Objet : Addenda n° 4
McGill College, l'avenue réinventée
Concours international de design urbain pluridisciplinaire
APPEL N° 19-17901

Objet : **Addenda n° 6
McGill College, l'avenue réinventée
Concours international de design urbain pluridisciplinaire
APPEL N° 19-17901**

A. Limites du site d'intervention indiquées à la figure 2.2. du Programme. La zone encadrée illustre la continuité des limites du site d'intervention à l'intersection de la rue Sainte-Catherine.

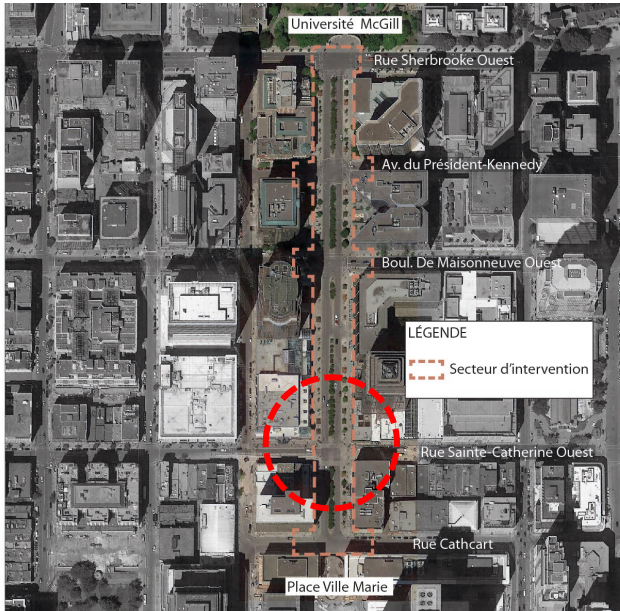
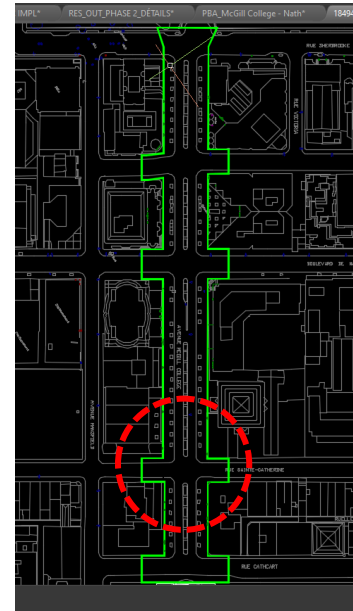
Q : Pouvez-vous clarifier les limites du site d'intervention au croisement de la rue Sainte-Catherine Ouest et de l'avenue McGill College ? Il semble y avoir une différence entre les limites indiquées au Programme du concours (figure 2.2, p.13) et celles dessinées dans le fichier .dwg fourni en annexe.

R : En ce qui concerne la limite du site d'intervention à l'intersection de la rue Sainte-Catherine, la limite effective du projet est celle spécifiée à la figure 2.2 (p.13) du programme du concours et n'inclut pas de prolongement sur la rue Sainte-Catherine Ouest (voir figure A ci-bas). L'inclusion dans le dessin .dwg de deux extensions de la zone d'intervention dans l'axe de la rue Sainte-Catherine est une erreur et ne doit pas être prise en compte.

B. Limites du site d'intervention indiquées dans le fichier .dwg. La zone encadrée illustre le prolongement du site d'intervention dans l'axe de la rue Sainte-Catherine.
